## 東海第二発電所

### 耐津波設計方針について

〔第513回審査会合(平成29年9月26日)時の  
指摘事項に対する回答〕

平成29年10月10日

図1 試験装置の全体図

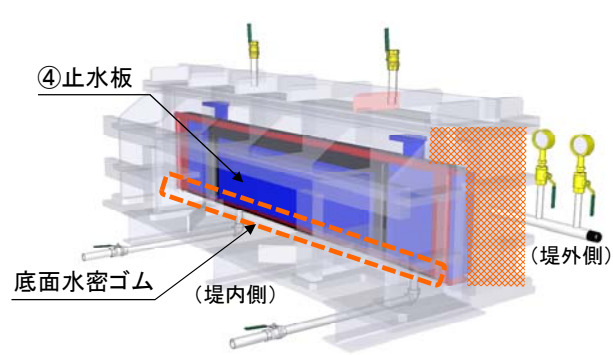
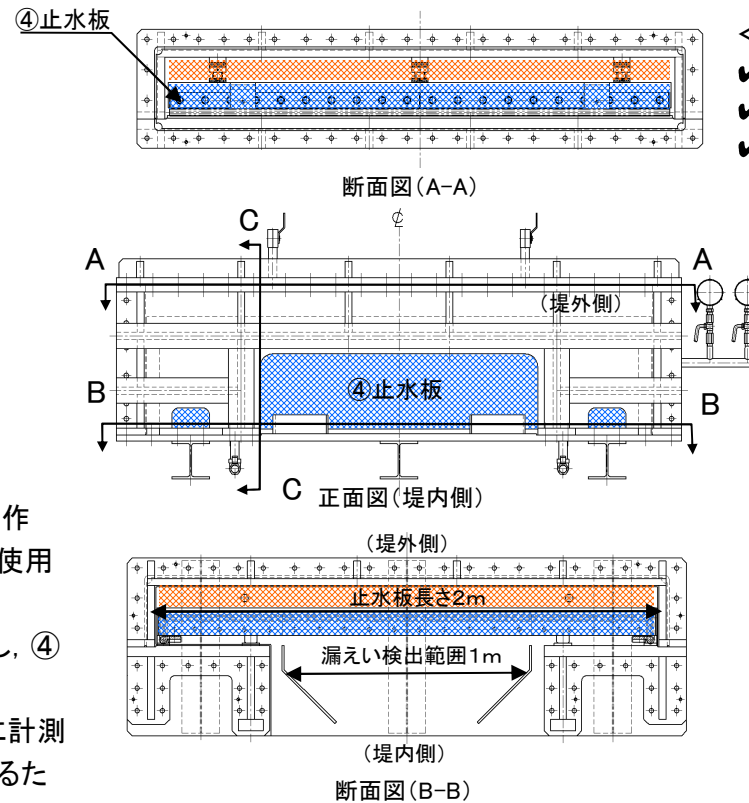
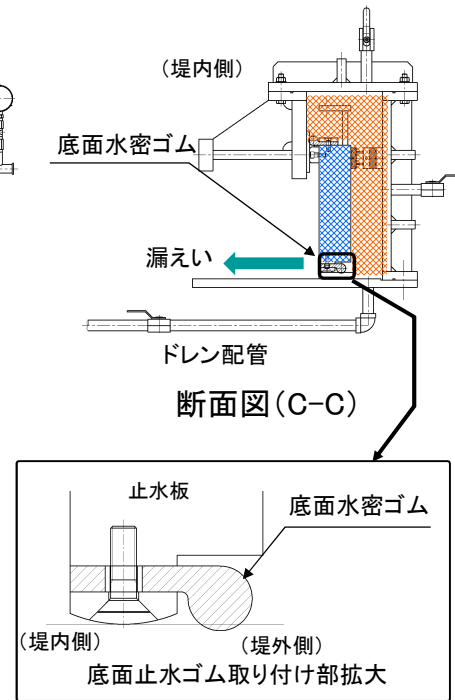
止水機構の漏水試験について、試験体の断面図等を示し、試験の詳細について説明すること。

止水板及び水密ゴムを用いた止水機構の実機への適用性を確認するために実施した漏水試験装置の構造を示すとともに、漏水試験結果について漏えい量のデータの考察を行い、漏えい量と許容漏えい量の関係について説明する。

- ✓④止水板は、実機仕様(構造, 寸法, 重量)で製作
- ✓試験に用いた底面水密ゴムも実機と同じものを使用し, ④止水板の底部に固定
- ✓④止水板の据付けは, 実機の設置状況を模擬し, ④止水板の自重により設置
- ✓漏水量は堤内側の中央部1mの範囲を対象※に計測  
※底面水密ゴムの止水性能の確認が目的であるため, 試験装置側面からの漏水の影響を受けないよう, 漏えい検出範囲を中央部の範囲に限定

図1 摩耗試験装置の概要

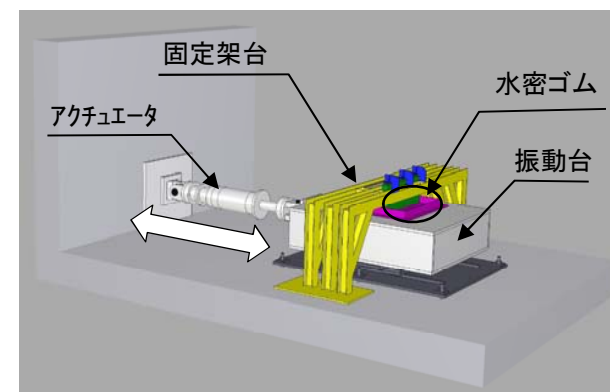
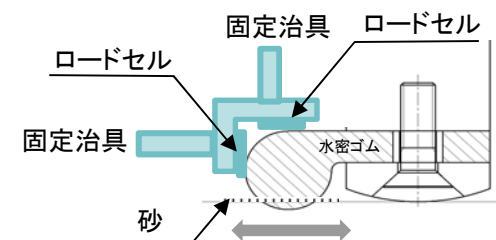
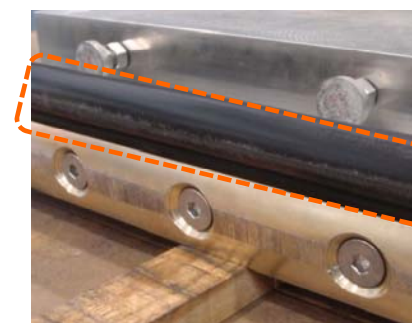
止水機構の追従性に係る解析方針について、水密ゴムの劣化状態を模擬した摩擦係数0.4の考え方等を説明すること。

表面にライニングされた水密ゴムに対し、摩耗試験装置により供用後約20年相当の移動量を与え、ライニングの摩耗量を計測することにより、ライニング残存状況を確認し、摩擦係数が維持できるか確認する。

- ✓水密ゴムの摩耗量は、最大で0.36mmであった(2回実施)。
- ✓ライニングの初期厚さ0.5mmに対して、摩耗試験後においてもライニングが残存しており、水密性の確保及び摩擦抵抗は維持できる結果となった(図3)。

✓水密ゴムに約20年間の移動量を与えても, 水密ゴムのライニングの摩耗量は初期厚さ0.5mmに対して0.36mmであり, ライニングは残存

✓劣化傾向を模擬した二次元動的解析においては, 保守的に通常の2倍の摩擦係数である0.4を設定し, 止水機構の挙動を確認

図2 各構成部品の概要

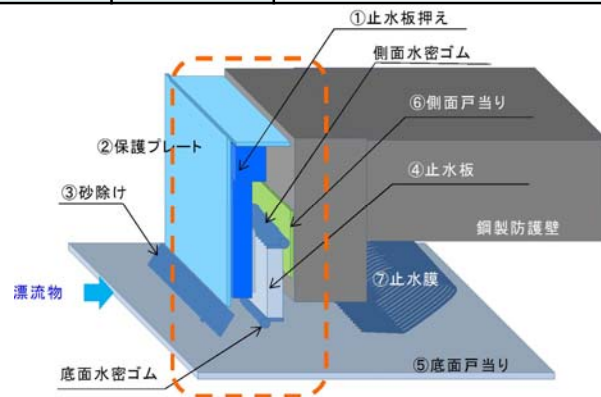
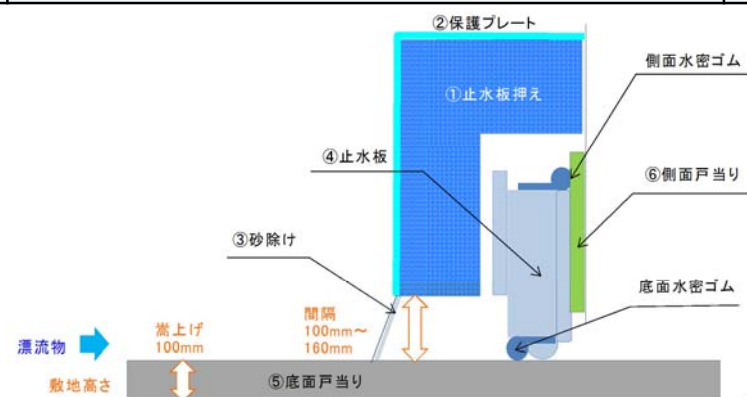
止水機構の構成部材の損傷モードを網羅的に抽出し、設計への考慮を示すこと。

◆鋼製防護壁の止水機構の構成部材における損傷モードについて整理するとともに、設計方針について表1に整理した。また、図1、図2に構成部品の概要を示す。

既往の津波波圧算定式との比較 (無次元最大津波波圧分布図)

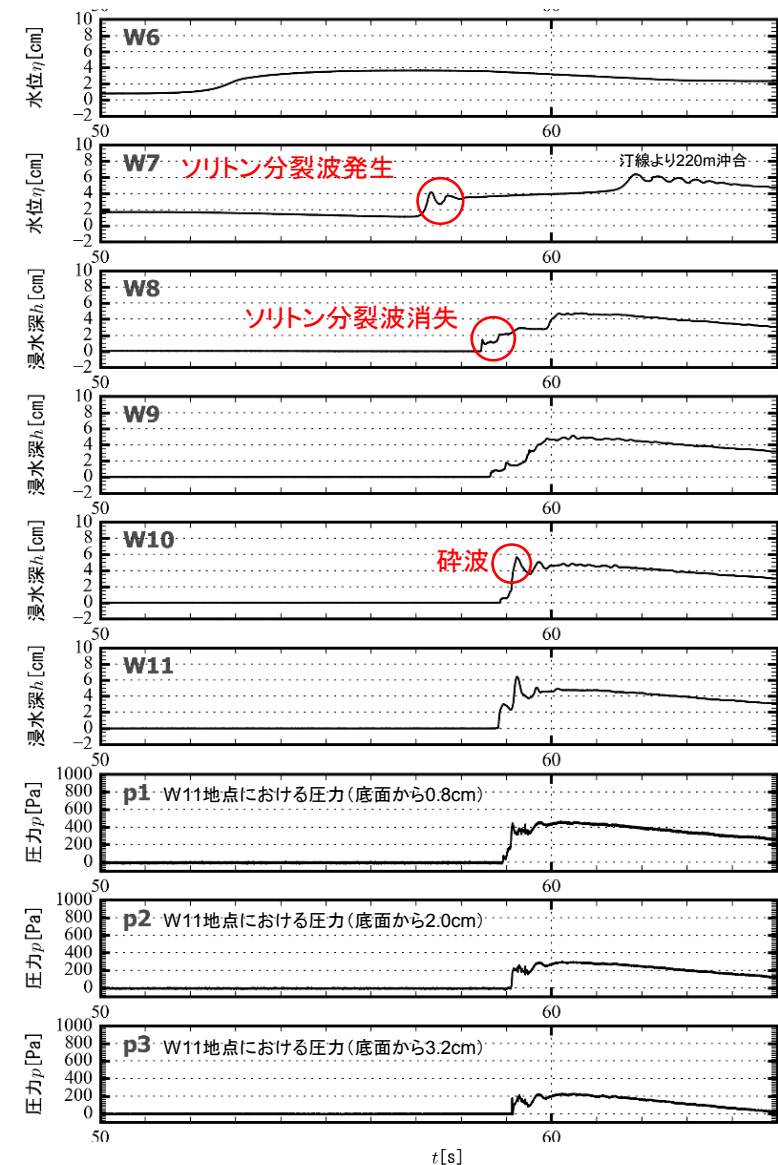
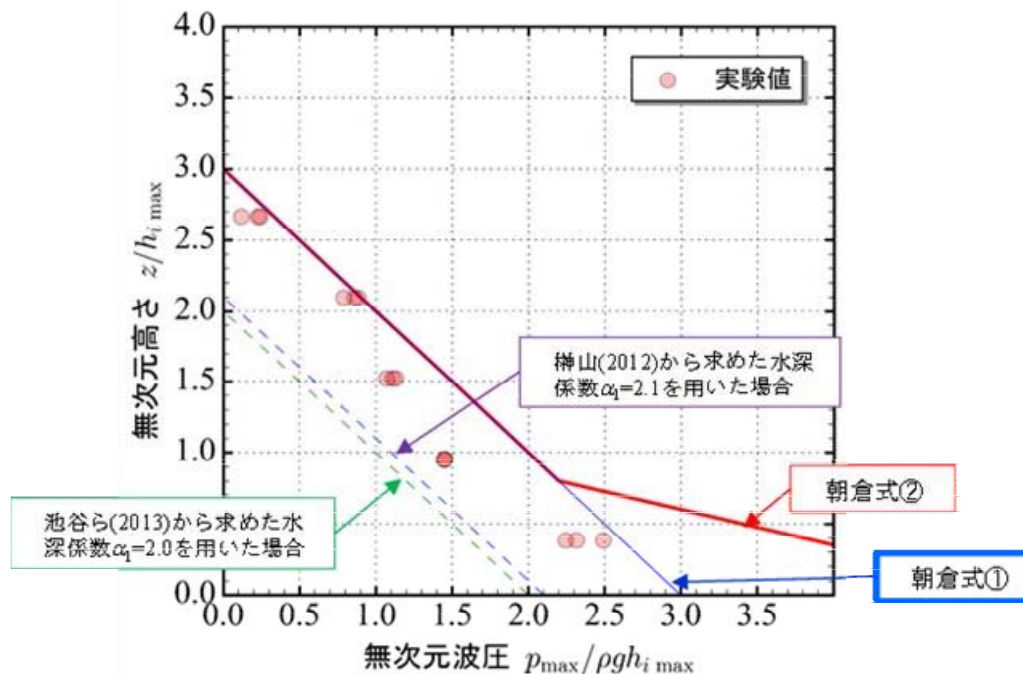
ソリトン分裂波の影響についてより詳細な考察をしたうえで資料に反映すること。

津波はソリトン分裂波を生じるものの、陸上に遡上する過程で分裂波が減衰し、防潮堤前面位置 (W8) では分裂波が消失しており、防潮堤位置での有意な波圧分布への影響は認められない。また、防潮堤前面位置 (W10) では碎波が見られるものの、極めて短い時間で減衰し、防潮堤位置では有意な波圧分布への影響は認められない。

東海第二発電所前面海域の地形を模擬した水理模型実験で計測した防潮堤壁面の最大津波波圧は、朝倉式①及び朝倉式②による算定値よりも小さい値となり、朝倉式②のような波圧分布は認められず、朝倉式①と整合する結果となった(朝倉式①の方が津波波圧分布の再現性がよいことを確認した)

水理模型実験において、防潮堤前面位置で砕波が見られるものの、防潮堤に対する波圧分布への有意な影響はなく、単直線型の朝倉式①に包含されることが確認された。

## 【継続的な漂流物評価フロー】

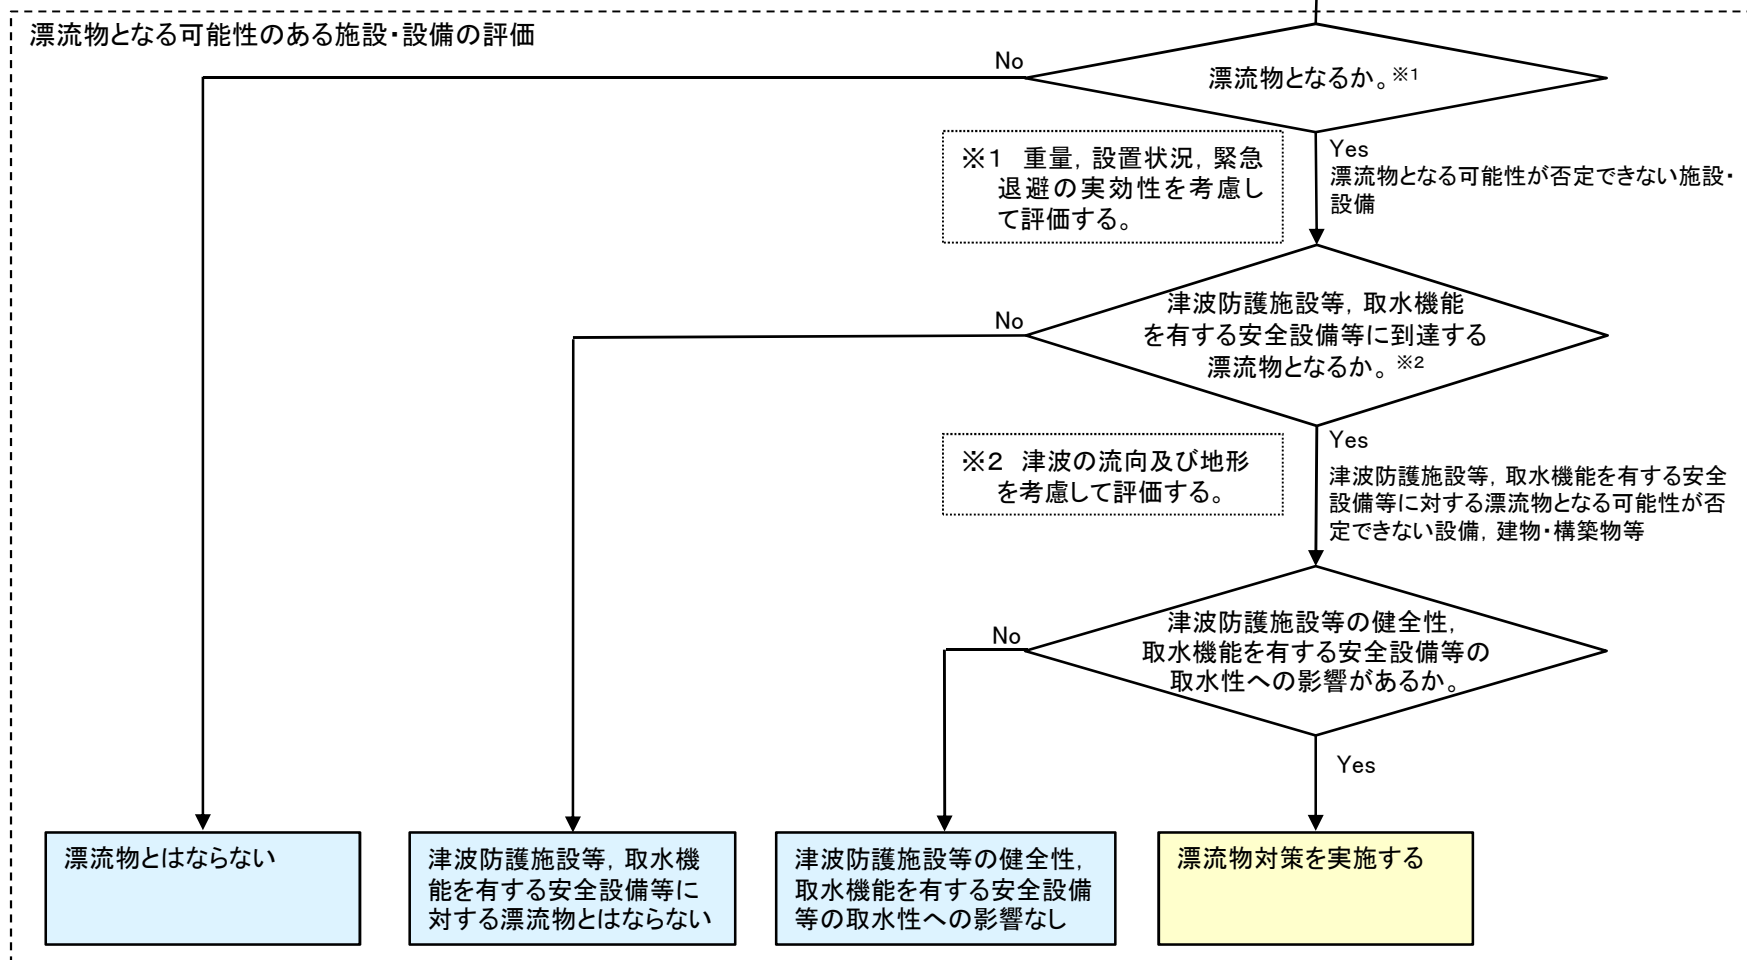
漂流物の定期的な調査について隣接事業所から仮設物(クレーン等)の情報を入手できることを示すこと。

指摘事項を踏まえ、これまでの情報共有手段に加え、隣接事業所において工事等により設置されうる仮設物等の情報についても入手できるしくみを構築し、継続的な漂流物評価フローに反映する。

①定期的(1[回/年]以上)な人工構造物の設置状況の確認により、変更が確認された場合及び②発電所設備の改造又は追加を計画する都度並びに③隣接事業所における工事等の状況確認により、仮設物等の設置状況に変更が確認された場合、津波防護施設等の健全性、取水機能を有する安全設備等の取水性に影響を及ぼす可能性について確認するため、漂流物評価フローに基づき、漂流物調査及び評価を実施する。
